Despacho - SEDUH/SEPLAN/COGEB/DIGEB-I

Processo SEI: n.º 00001-00029249/2021-10**Interessado:** Comissão de Assuntos Fundiários da Câmara Legislativa do Distrito Federal – CAF/CLDF**Processo relacionado:** SEI n.º 00390-00008920/2019-20**Referência:** Ofício n.º 44/2021 - CAF (69366012); e Despacho SEDUH/GAB (69459569)**Assunto:** CAF/CLDF solicita informações e documentos relativos ao Projeto de Lei Complementar n.º 86, de 2021, que “Define os critérios de parcelamento do solo e os parâmetros de uso e ocupação dos lotes a serem criados no Eixo Monumental Oeste do Conjunto Urbanístico de Brasília, na Região Administrativa do Plano Piloto - RA I”.**À Diretora de DIGEB I/COGEB,**

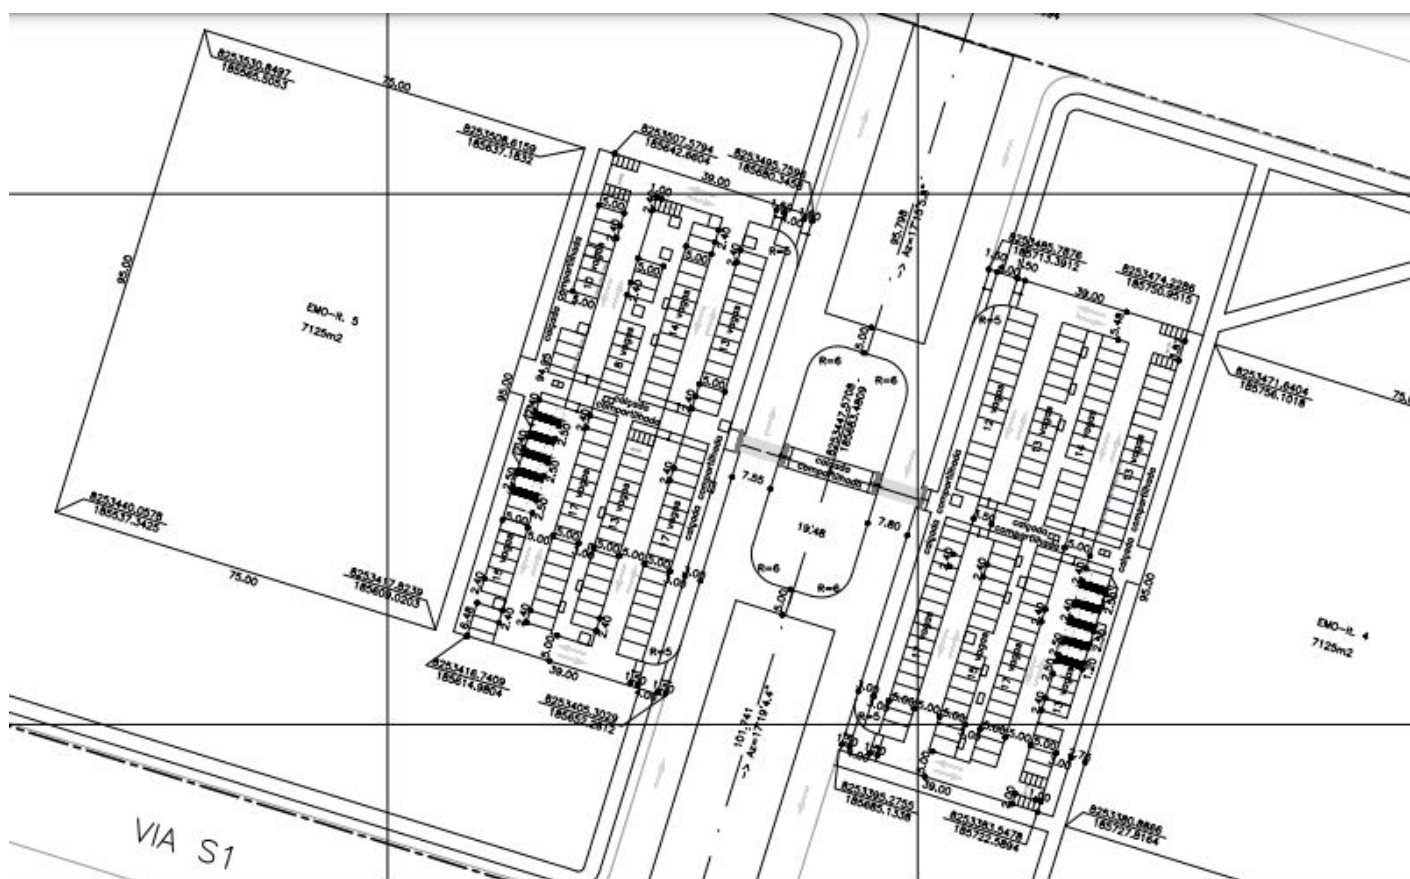
- c. *Desenho de locação dos lotes citados no PLC com dimensões e as respectivas coordenadas UTM, considerando que os desenhos do MDE 171/2020 estão incompletos/cortados.*

Conforme já explicitado, a locação dos lotes a serem criados será devidamente consolidada quando da conclusão dos estudos, no momento da regulamentação da lei ainda por ser aprovada.

Registramos que a indicação da localização de cada um dos lotes está feita por coordenadas georeferenciadas na Planta de Urbanismo URB 171/2020, 70055029, conforme indicado na Figura 1 a seguir, a título de exemplo. Vale dizer as coordenadas UTM e as dimensões solicitadas já constam dos desenhos da minuta das Plantas de Urbanismo, que não estão 'cortadas', mas seguem as definições da legislação de apresentação de projetos no Distrito Federal, em especial o Decreto nº 38.247, de 1/6/2017, que estabelece em seus art. 1º e art. 13 a seguir transcritos, a obrigatoriedade de inserção dos projetos no Sistema Geodésico Brasileiro.
